PODER JUDICIÁRIO DA BAHIA  
TRIBUNAL DE JUSTIÇA DO ESTADO DA BAHIA

FOLHA DE INFORMAÇÃO

Pregão Eletrônico nº 019/2024  
Processo nº TJ-ADM-2023/39690

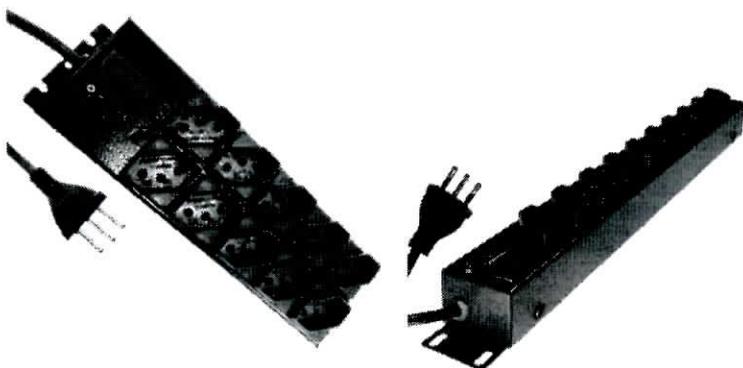
"Estamos acompanhando a abertura deste processo em epígrafe que será ao dia 24/07, às 9h, mais especificamente o lote 3 - item 5: Filtro de Linha Metálico.

"Filtro de linha - 110/220 VCA- 10A/6a. Potência máxima: 1.500W. 10 entradas de energia; **Corpo metálico com pintura eletrostática e com espaçamento padrão entre tomadas e abas laterais para fixação do filtro protetor**; Cabo e plug normatizado pelo INMETRO OCP - 004; Tomadas polarizadas conforme ABNT NBR - 5410; Lâmpadas indicando o funcionamento do filtro, protetor e voltagem da rede; Tomadas em nylon com terminais em latão; Porta fusível com 1 fusível reserva." (grifo nosso)

A menção em negrito e sublinhada acima nos deixa em dúvidas sobre qual modelo podemos ofertar. Seguem abaixo 2 (duas) opções encontradas no mercado.

**Entendemos que os dois modelos serão aceitos. Está correto o nosso entendimento?"**

"Em resposta aos questionamentos erguidos pela empresa ..... acima, acerca dos modelos de filtros de linhas de 10 tomadas encontradas no mercado nacional, ratificamos que os objetos devem atender ao quanto estabelecido no edital de licitação e que no caso da mera imagem ilustrativa apresentada pelo licitante, caso ofertados, ambos com 10 tomadas, poderão ser acolhidos pela administração, desde que cumpram as demais especificações técnicas elencadas no TR."
